Centre de rencontres, de spectacles et de loisirs à Moutier BE

Extrait du programme

Extrait du rapport du jury

5e prix (7000 Fr.): **Architrave**, Delémont;
 collaborateurs: **Henri-Robert Charrue**,
Gérard Wuthrich, Aurèle Calpe

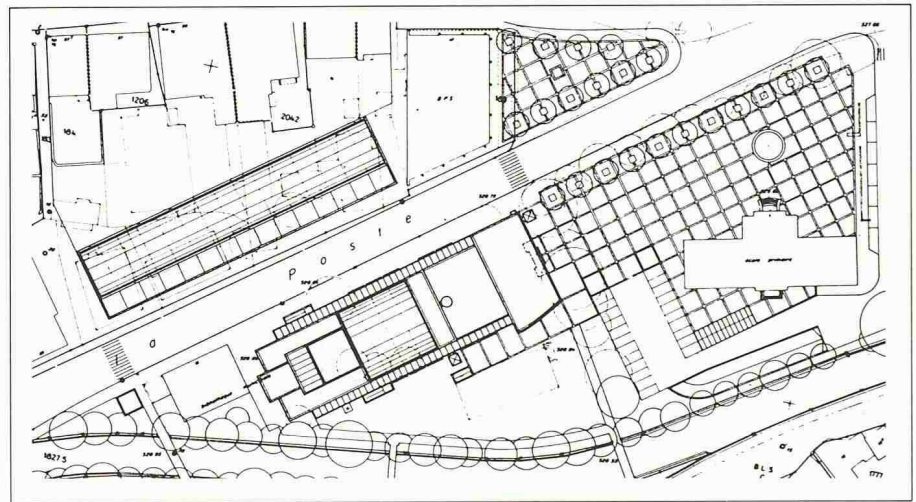
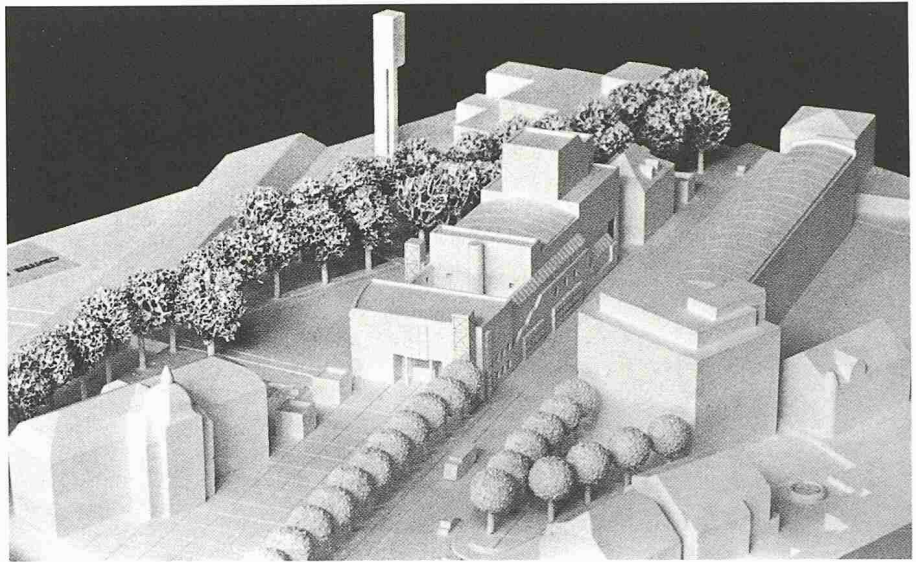
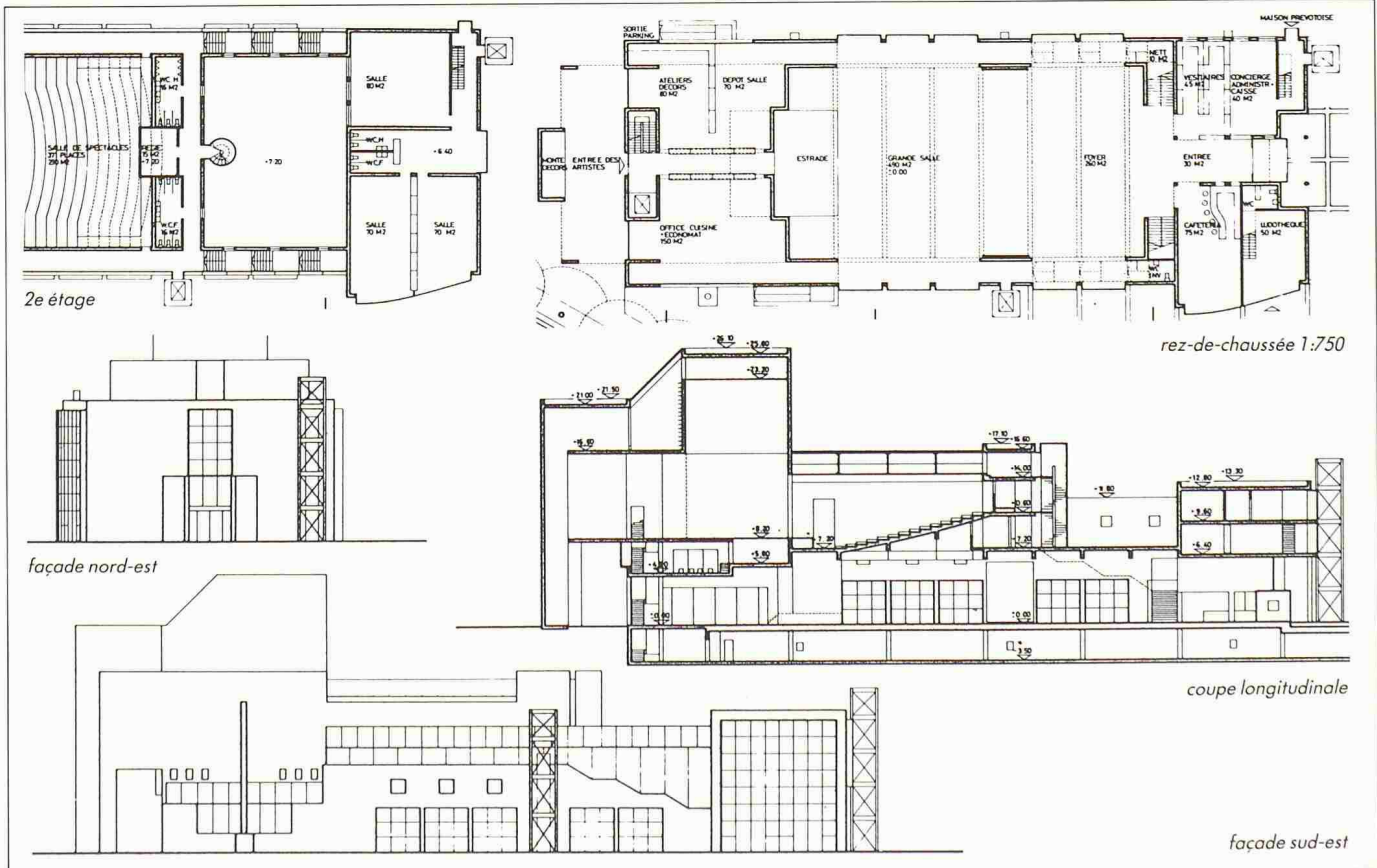
Le parti de renforcement de l'avenue de la Poste, prolongé au travers de la place par des plantations, est clair; le préau Nord de l'école devient l'espace principal d'accès. Le traitement égal du front de rue et de la façade côté Birse ne tient pas compte des caractères spécifiques de ces espaces. La disposition de l'entrée de la Maison Prévotoise est mauvaise. La volumétrie est écrasante; les rapports de masses avec la bibliothèque et l'église sont hors d'échelle. L'ensemble est grandiloquent et ne dialogue pas avec la ville.

Les deux salles superposées fonctionnent bien. Le plafond «en voûte» de la salle de spectacles rend toutefois difficile son accès pour l'équipement scénographique. Le foyer constitue un prolongement logique et facilement exploitable de la grande salle. En revanche l'accès à la salle de spectacles est trop long. L'entrée principale, bien située dans l'axe du bâtiment et donnant sur le préau Nord de l'école, manque d'ampleur.

6e prix (6000 Fr.): **Andrea Molari, Bernard Wick**, Bienne; collaborateurs: **J.-P. Joliat, M. Schuepbach**

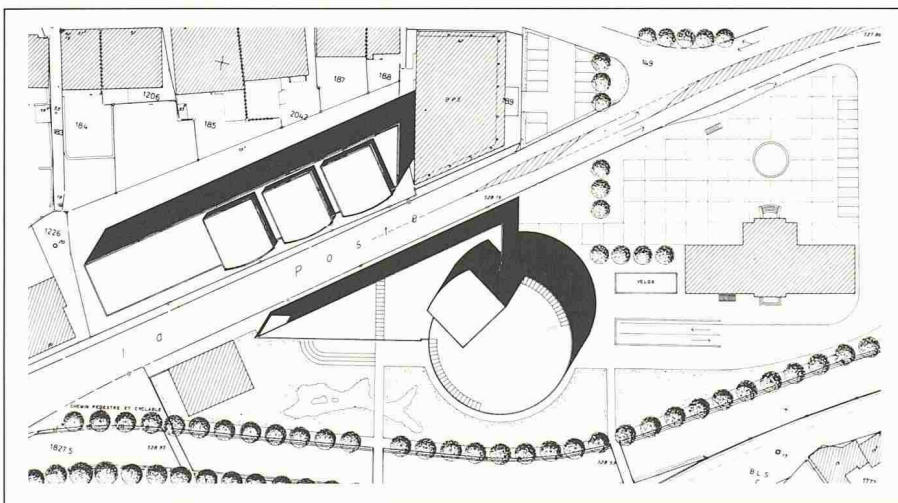
Le renforcement proposé du côté Nord de l'avenue de la Poste ignore la possibilité d'une continuité entre la ville et la Birse. Les façades du volume secondaire ne reflètent pas l'échelle (niveaux) des espaces qu'il contient. La logique du cylindre devrait engendrer une définition d'espace homogène sur son pourtour.

L'entrée principale et la cafétéria, ouverte sur le parc, assurent un accueil agréable. La salle de jeunesse indépendante avec son prolongement extérieur en gradins, constitue une bonne solution, mais les autres locaux sont mal disposés. La forme extérieure ronde du bâtiment principal ne reflète pas l'aménagement des espaces intérieurs qui sont conventionnels. La superposition des deux salles pose des problèmes d'exploitation et d'accès difficiles tant pour les spectateurs que pour la scène. Le choix du système constructif n'est pas cohérent avec le parti architectural. La superposition des fonctions est mal résolue: hauteur de la grande salle insuffisante, mauvaise relation du dessous de scène avec la scène.
